REALIZZAZIONE DELLA NUOVA CALATA AD USO CANTIERISTICA NAVALE ALL'INTERNO DEL PORTO PETROLI DI GENOVA SESTRI PONENTE E SISTEMAZIONE IDRAULICA DEL RIO MOLINASSI

PROGETTO DEFINITIVO PER APPALTO INTEGRATO

RELAZIONE IDRAULICA

3. PRESCRIZIONI E OSSERVAZIONI INERENTI AGLI ASPETTI IDRAULICI E RELATIVE RISPOSTE

Figura 7: Stralcio del profilo idraulico aggiornato dove si notano le diverse plateazioni

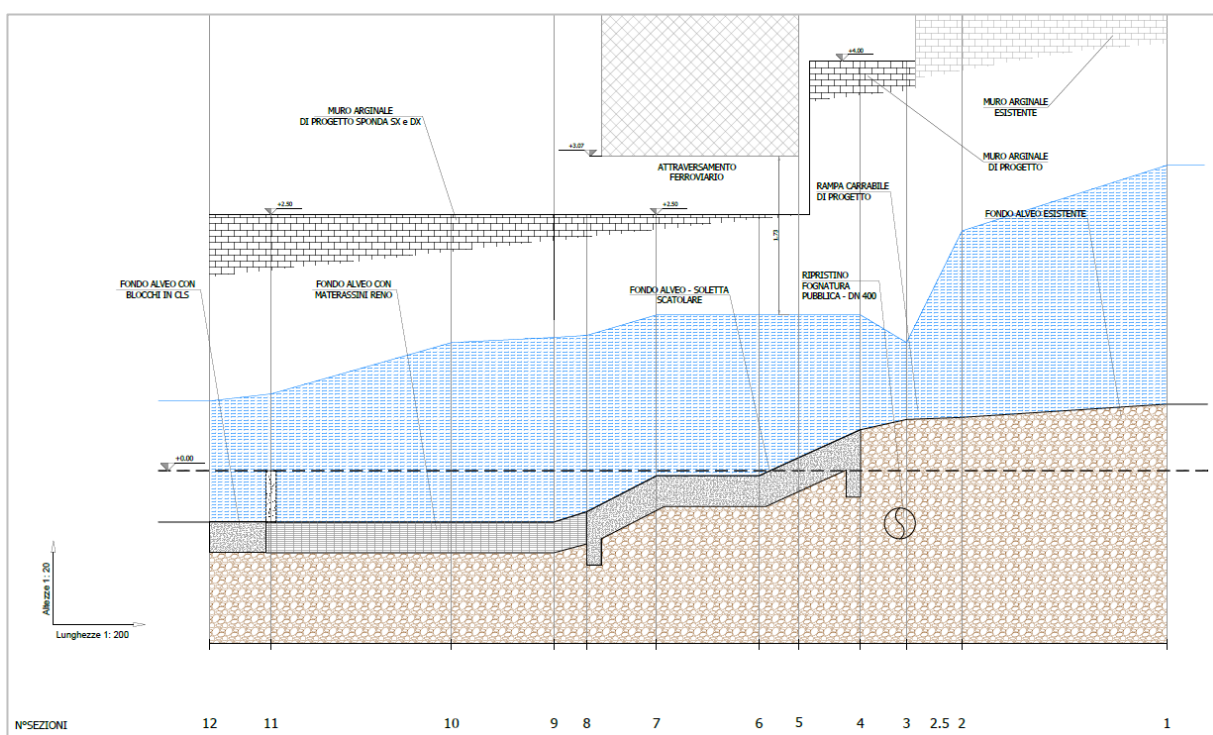
- la plateazione del fondo alveo nel tratto terminale;

Come si nota nella figura seguente, il tratto terminale ha n.3 diverse plateazioni di fondo: dalla sez. 4 alla sez. 8, al di sotto dell'attraversamento ferroviario, si prevede una soletta scatolare in calcestruzzo, dalla sez. 8 alla sez. 11 (soglia idraulica) si prevedono dei materassini tipo Reno, tratto in cui si prevede l'accumulo di materiale e necessari ad evitare l'eventuale erosione del fondo, dalla sez. 11 alla sez. 12 un fondo alveo con blocchi in calcestruzzo per evitare lo scavo della corrente a valle della soglia (si rimanda al capitolo 8).

Figura 8: Stralcio dell'aggiornamento della sponda in destra idraulica tramite inserimento di un muro di sponda (sezione 11)

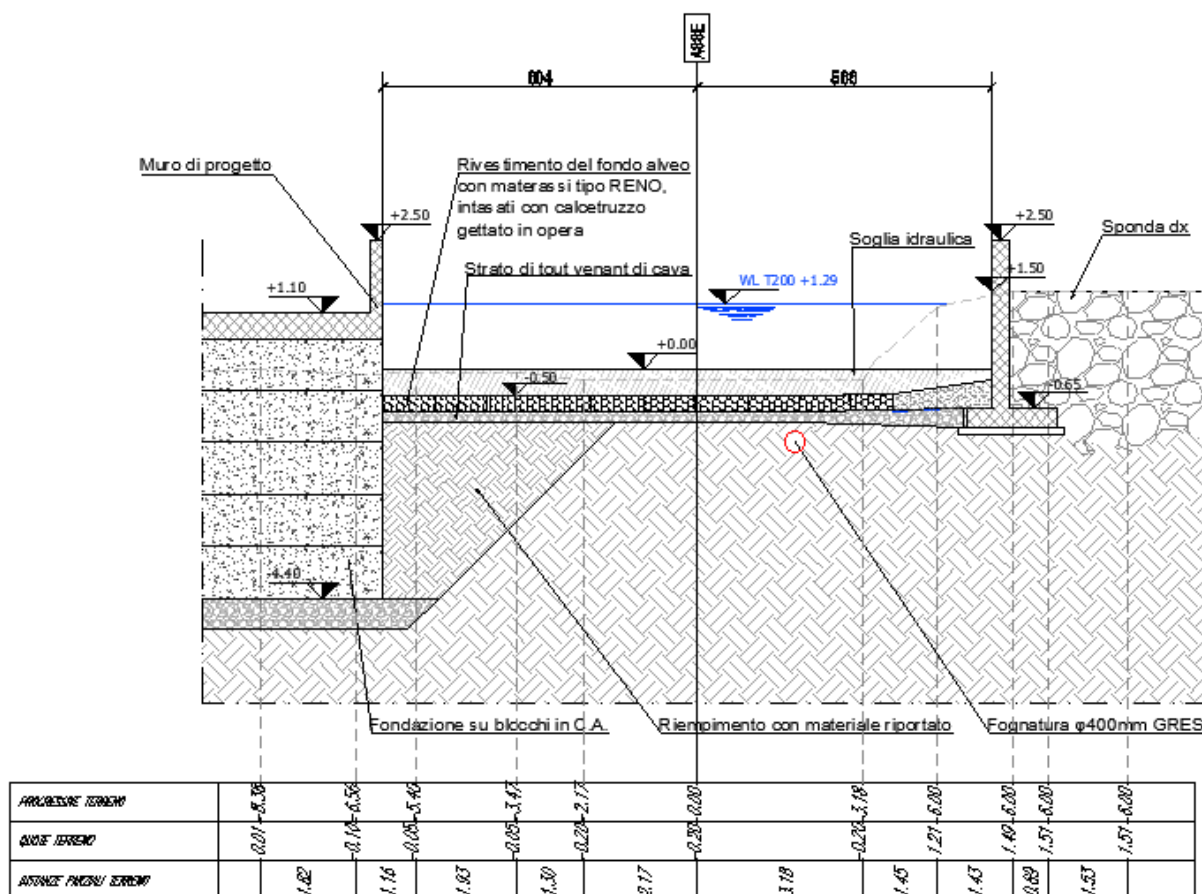
- la revisione della scelta progettuale che prevede una quota sommitale dell'argine sinistro superiore alla quota della difesa spondale destra esistente nel tratto terminale;

L'osservazione è stata recepita e la sponda destra è stata alzata alla medesima quota della sponda sinistra, pari a 2.5 m s.l.m. Tale quota è raggiunta, come mostrato nella figura di seguito (sezione 11 di esempio), con l'aggiunta di un muro di sponda lungo il profilo esterno

della scogliera. Tale quota in sponda destra permette di garantire il rispetto del franco idraulico alla portata di tempo di ritorno di 20 anni.

Figura 9: Stralcio dell'aggiornamento della nuova predisposizione dei fabbricati a servizio dei pescatori

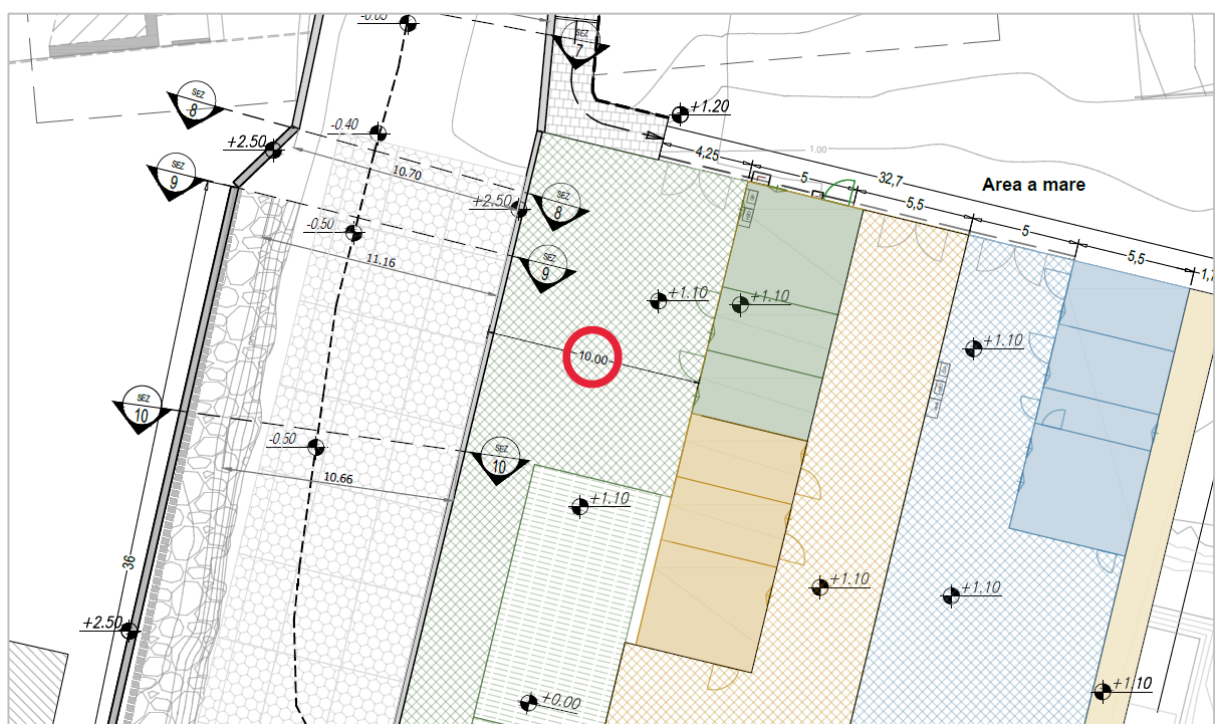
- *l'installazione del manufatto previsto in sponda sinistra (nel cosiddetto "ambito a valle"), che qualora costituisca un volume edilizio potrebbe non risultare compatibile con l'art. 5 del regolamento generale n. 3/2011, in quanto ricadente all'interno della fascia di inedificabilità assoluta del rio San Michele;*

L'osservazione è stata recepita e i volumi edilizi più prossimi alla sponda del Rio sono stati posizionati ad una distanza pari a 10 m dal piede esterno dell'arginatura in sponda sinistra, come mostrato nella figura seguente.
